Oggetto: Progetto del Parco Eolico denominato "Bovino" sito nel territorio comunale di Bovino (FG), ed infrastrutture connesse da realizzare nel Comune di Troia (FG), con potenza complessiva pari a 33,6 MW.

[ID_VIP: 3798] Istanza di VIA Ministeriale ex art. 23 del D.lgs. n. 152/2006 e ss. mm. ii.

Richiesta di integrazioni.

Parere espresso nella seduta del 09/04/2018
ai sensi del Regolamento Regionale n. 10/2011, approvato con D.G.R. n. 1099 del 16.05.2011

Buffer di 250 metri intorno agli aerogeneratori su ortofoto con indicazione degli edifici

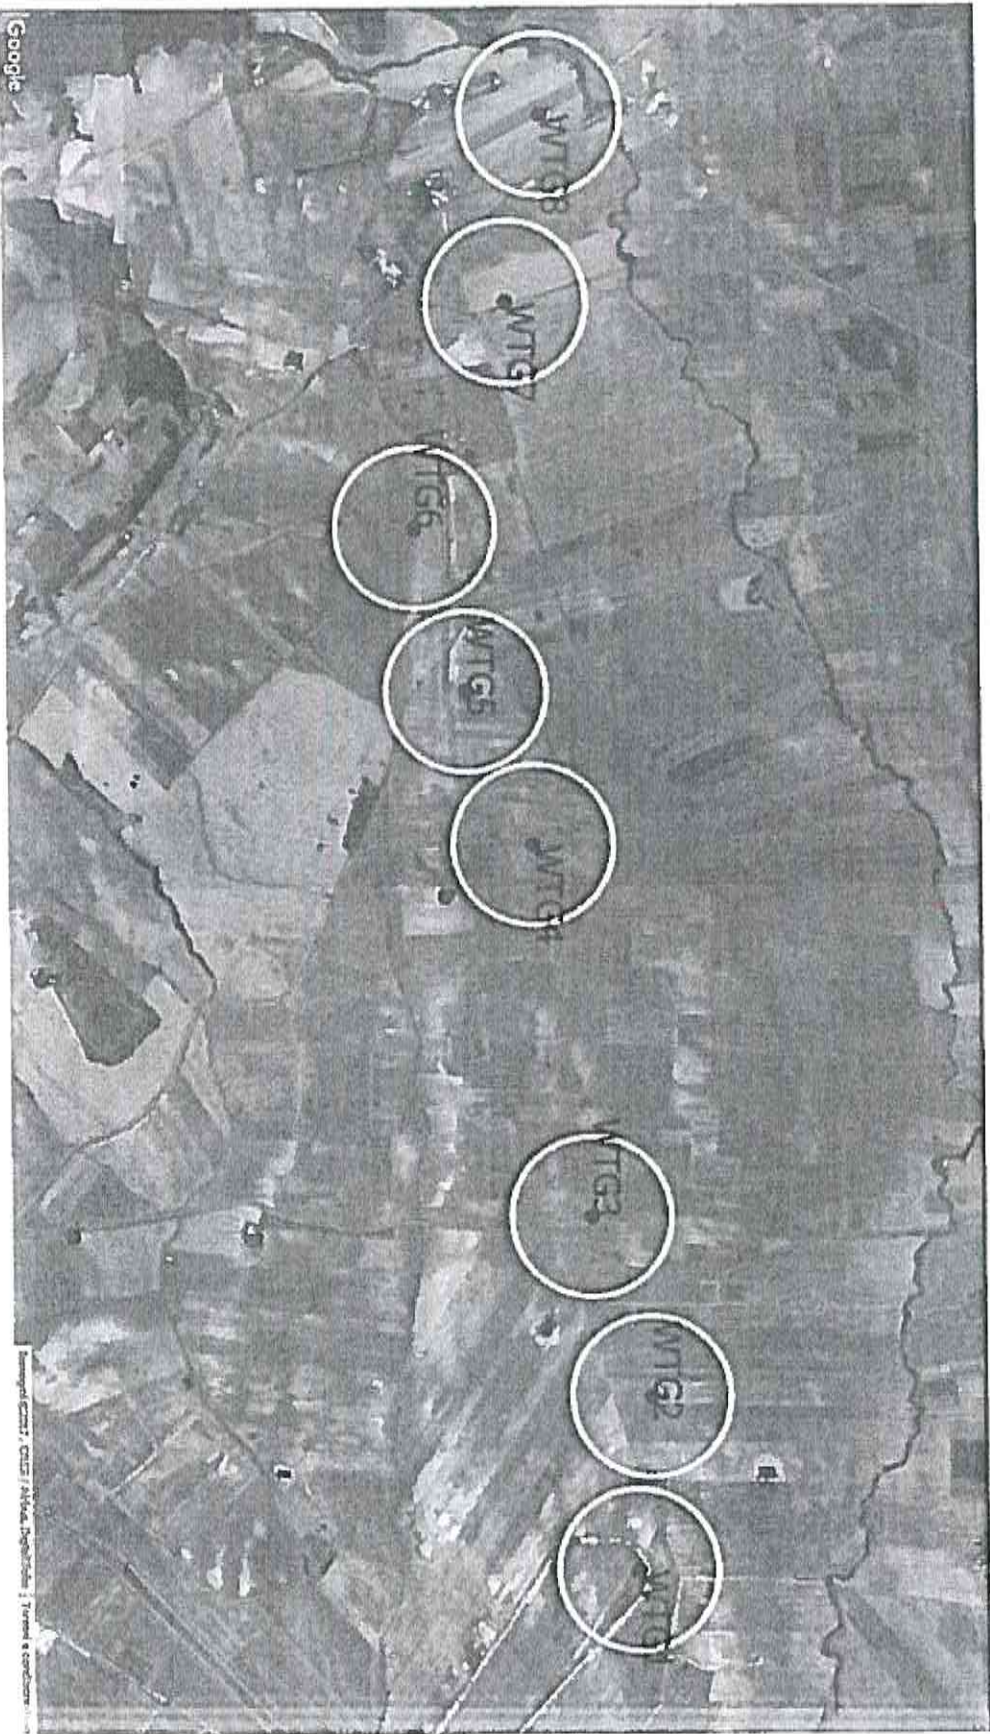
"... l'aerogeneratore denominato WTG1 ricade nell'area ASI precisamente sulla strada in corso di costruzione; inoltre, tale area pur essendo individuata nell'elaborato identificato con il nome "CARTOGRAFIA PAI" dell'AdB Puglia come PG1 è stata più volte segnalata alle autorità competenti come area soggetta ad alluvioni a seguito di esondazioni dovute al canale Cantalanotte. In merito agli aerogeneratori 'WTG5 e WTG 6, la gittata non sembra essere garantita rispetto ai fabbricati esistenti.

- di rivedere il progetto in esame in quanto non in linea con le previsioni urbanistiche dell'area e di sicurezza per i fabbricati limitrofi.
- di contattare le autorità competenti ASI, RFI, AdB Puglia al fine di valutare gli aspetti progettuali non presi in considerazione dalla società RENVICO..."
